**МН «ГРОЗНЫЙ-БАКУ». УЧАСТОК КМ. 201-144. ЗАМЕНА  
ТРУБЫ КМ. 148,98-148,01. DN700. ТРУМН.  
РЕКОНСТРУКЦИЯ**

**Г.7.0000.18044-ЧТН/ГТП-500.000-ИЛОЗ**

**Ответы на локальные замечания ФАУ «ГЛАВГОСЭКСПЕРТИЗА РОССИИ» Саратовский филиал  
(письмо от 20.09.2019 г. № 01635-19/СГЭ-20292/901)  
по объекту «МН "Грозный-Баку". Участок км. 201-144. Замена трубы км. 148,98-148,01. DN700. ТРУМН. Реконструкция»**

Схема расположения элементов ограждения (поз. 602.1) площадки узла запорной арматуры

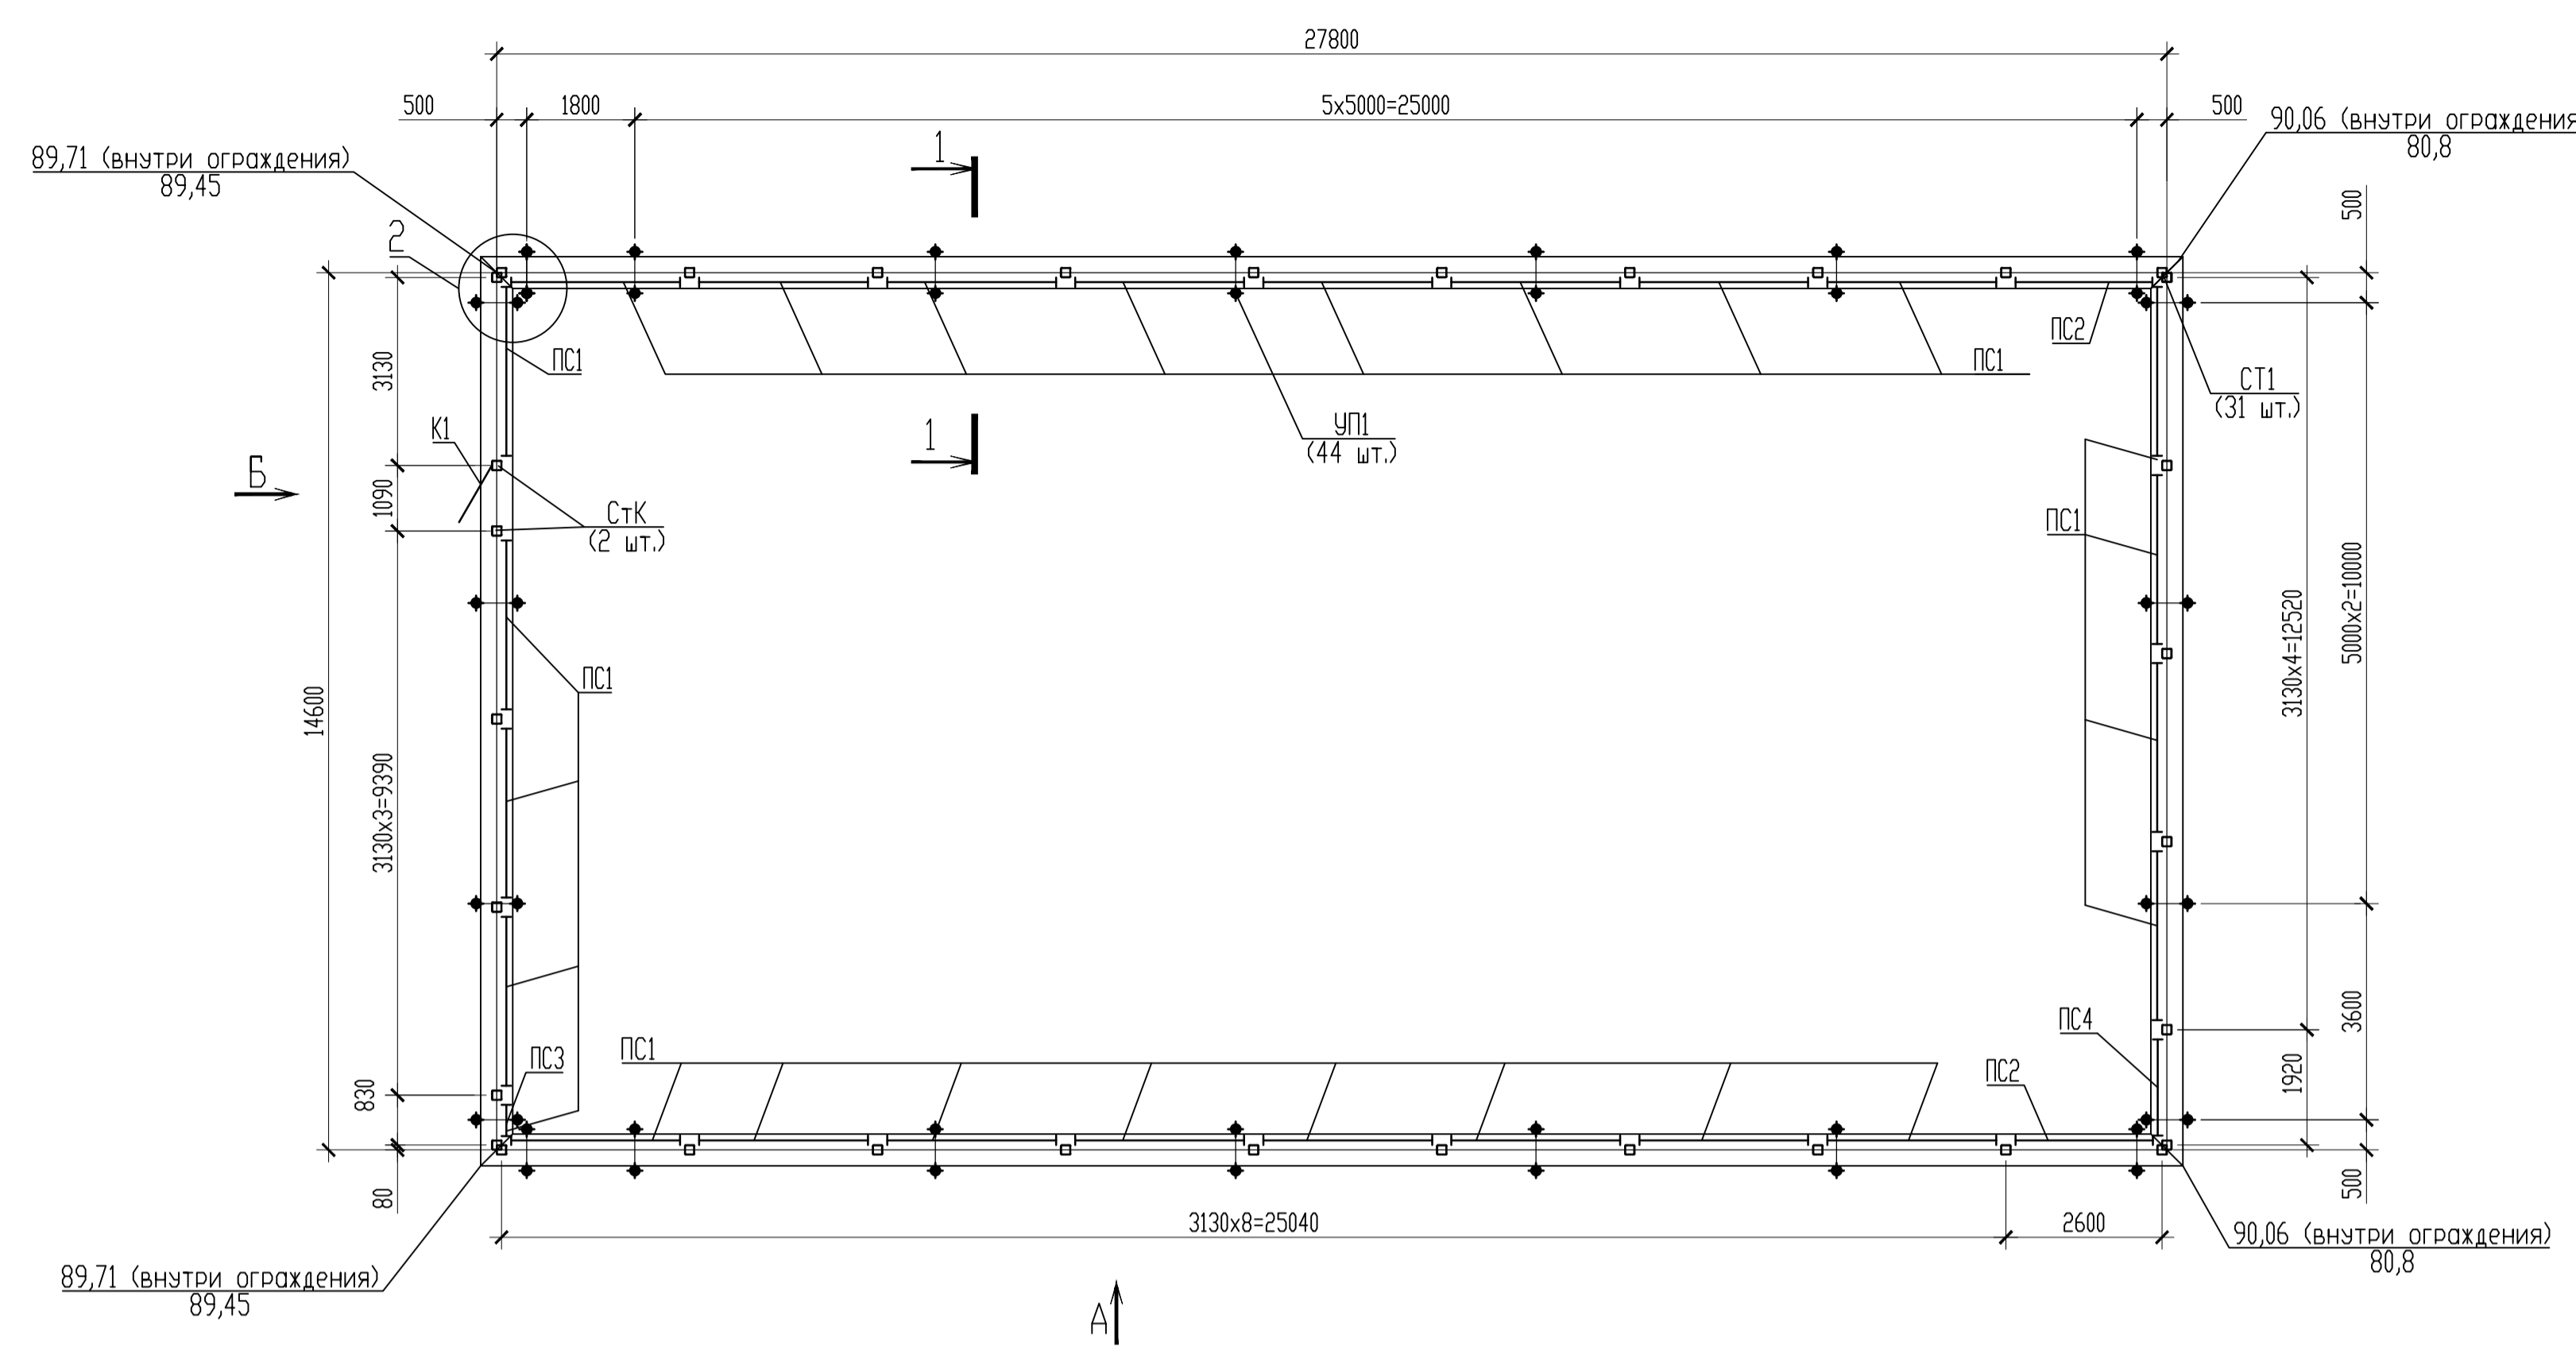
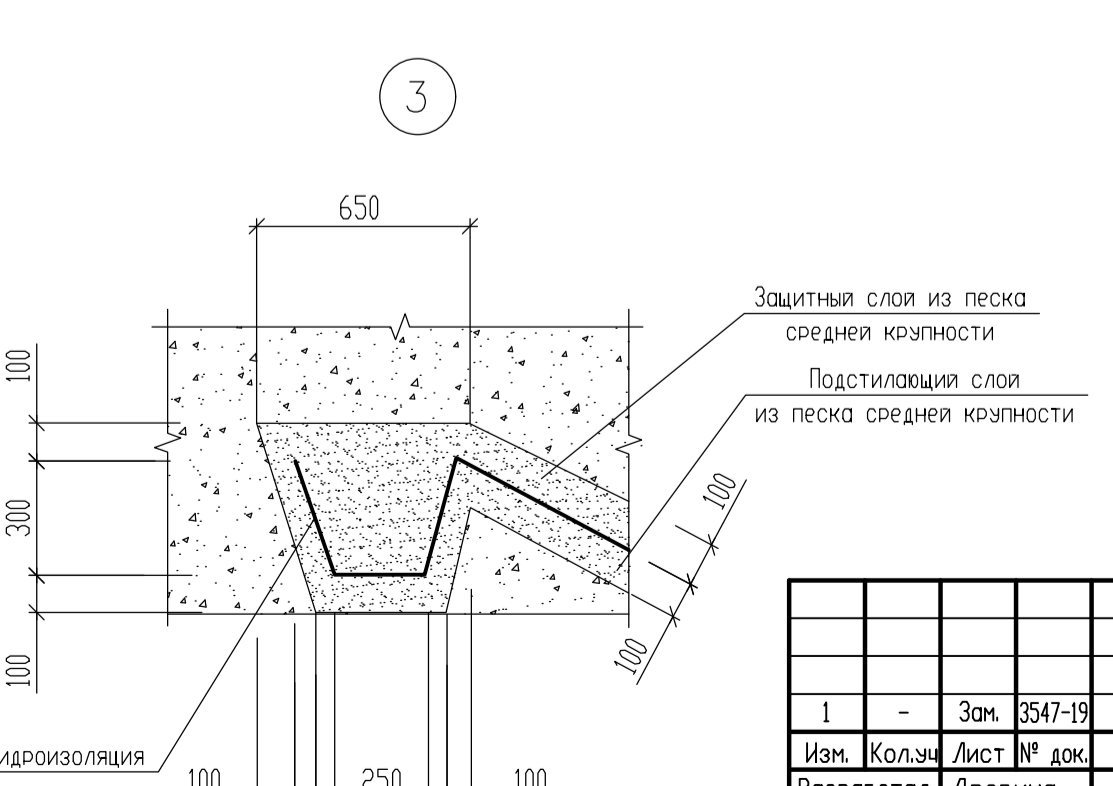
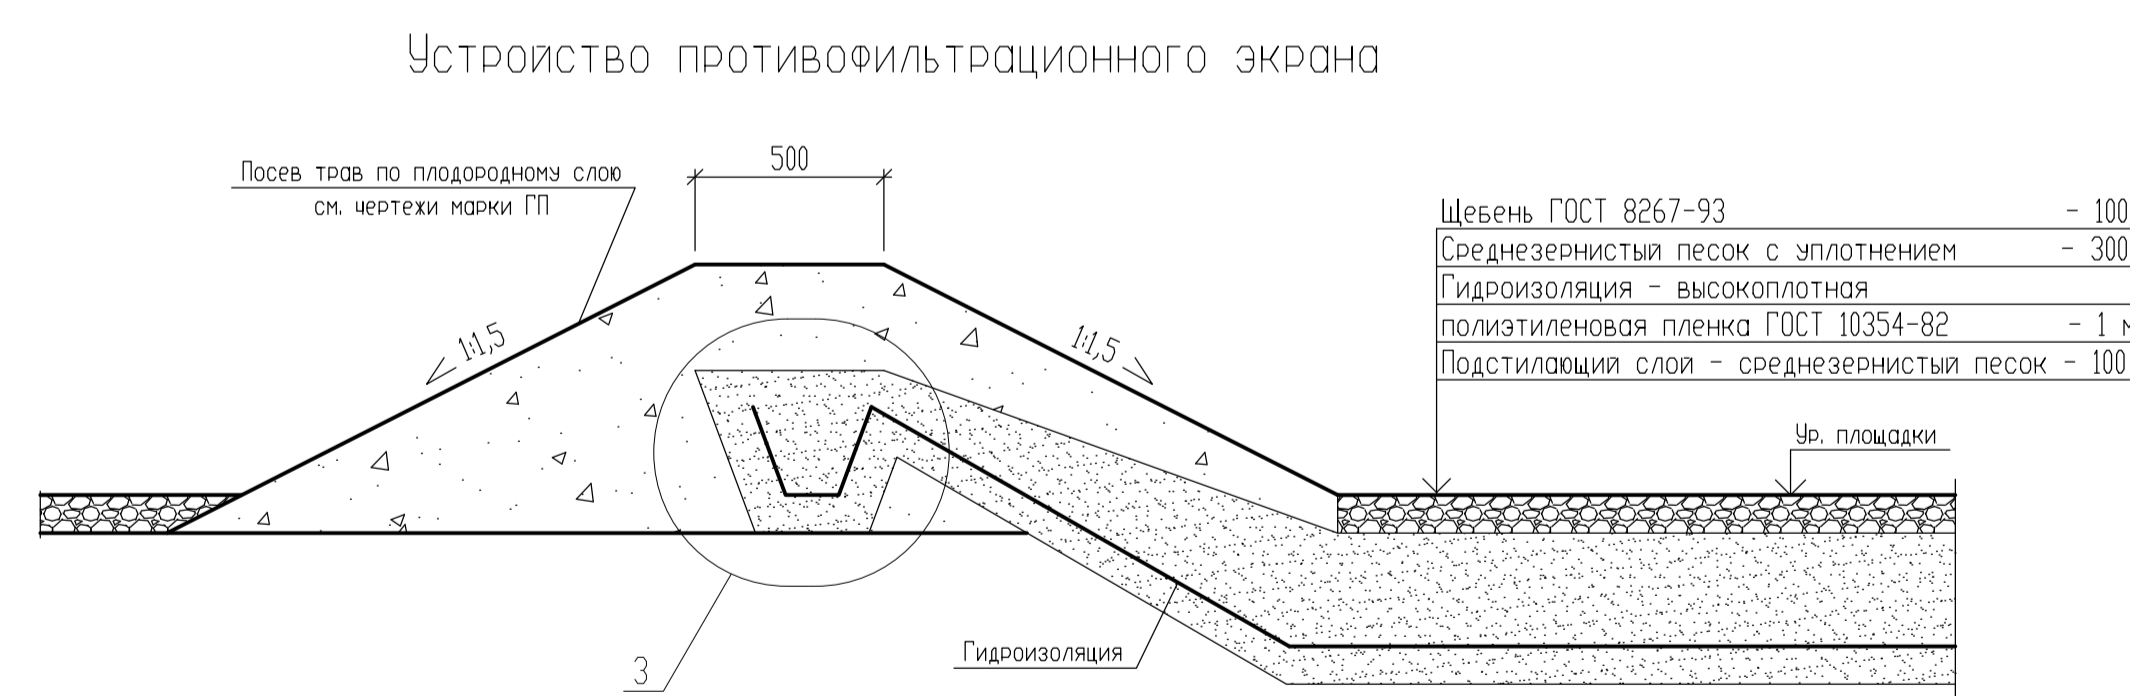
<b>В части планировочной организации земельного участка</b>				
3	В части 3 «Конструктивные и объемно-планировочные решения» раздела 4 не предусмотрены проектные решения по устройству противофильтрационного экрана на площадке УЗА №151/1, на которые указана ссылка в части 1 раздела 4	Том 4.2 текстовая часть лист 13, графическая часть лист 5	Часть 2 ст.46 Федерального закона от 10.01.2002 №7-ФЗ «Об охране окружающей среды»	Замечание принимается. Проектные решения по устройству противофильтрационного экрана на площадке УЗА разработаны в ГЧ Раздела ПД № 4 Том 4.3 лист 3.

- Проект принят конструкция противодиффузионного устройства из однослойной полистирольной пленки по ГОСТ 10354-82 высокой плотности, толщиной 1 мм.
- В местах пересечения гидроизолирующей пленки с корпусом колодца и задвижки выполнять зевы герметизации с использованием обжимных хомутов из металлических полос. Узел герметизации для задвижки устанавливать ниже впадины колодца задвижки. Полистирольную пленку выстилать из под обжимного хомута на 200 мм. В местах пересечения с фундаментом пленку пристреливать по контуру через металлическую полосу.

Фундамент под опору освещения Фс1

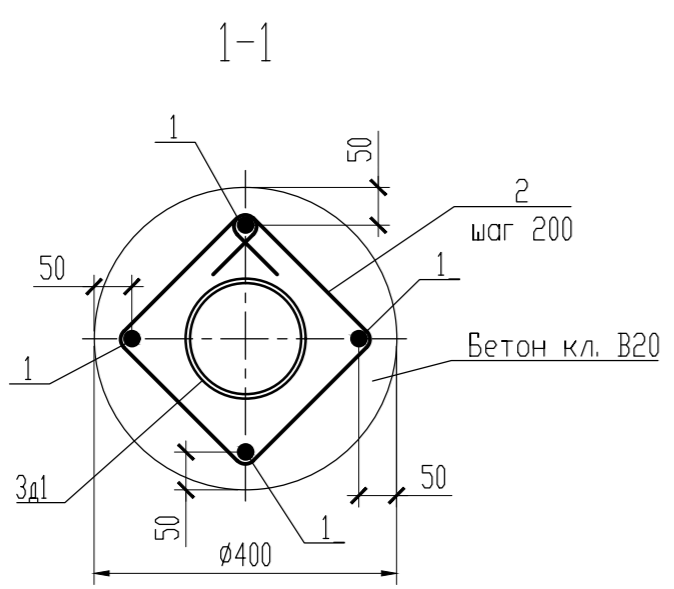
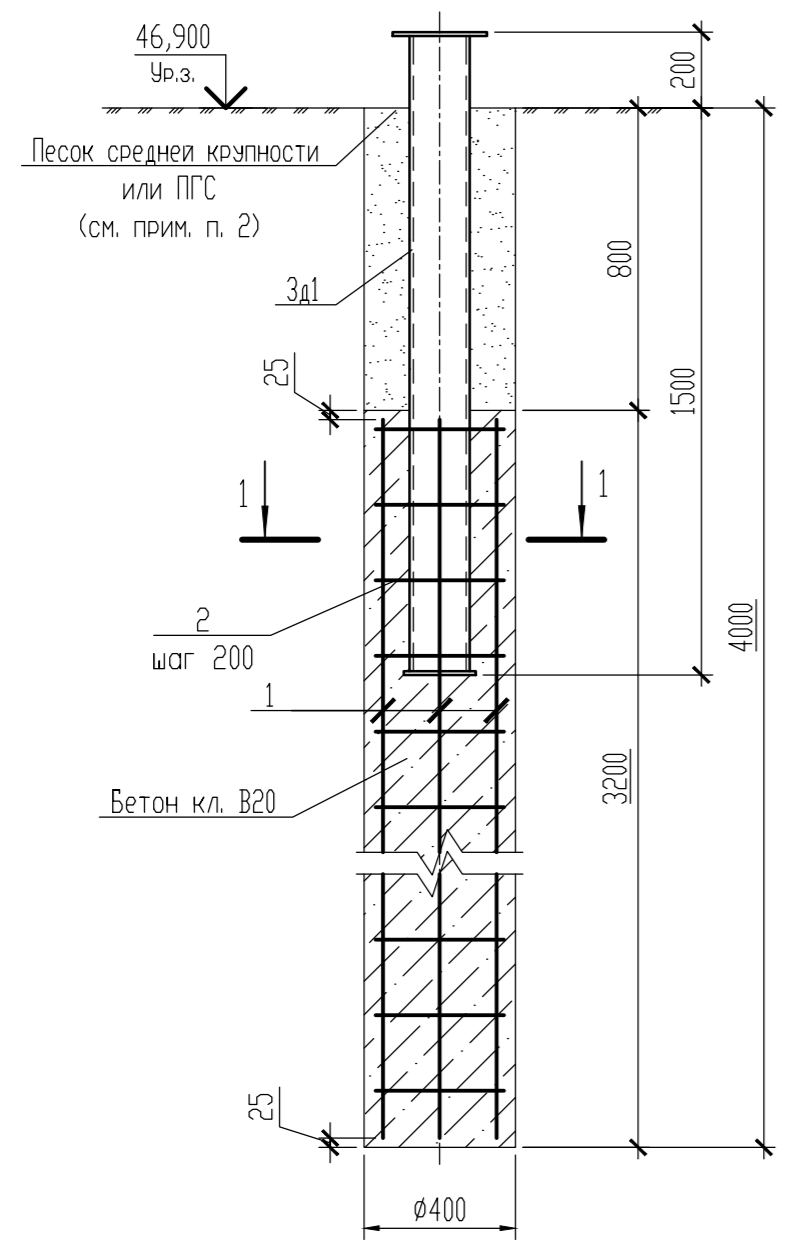
20	На листе изменить марку бетона по водонепроницаемости. Лист заменить. Изменение внести на основании замечаний ФАУ «ГЛАВГОСЭКСПЕРТИЗА РОССИИ» к проектной документации, письмо № 01635-19/СГЭ-20292/901 от 20.09.2019 г.	4	Требует корректировки сметной документации
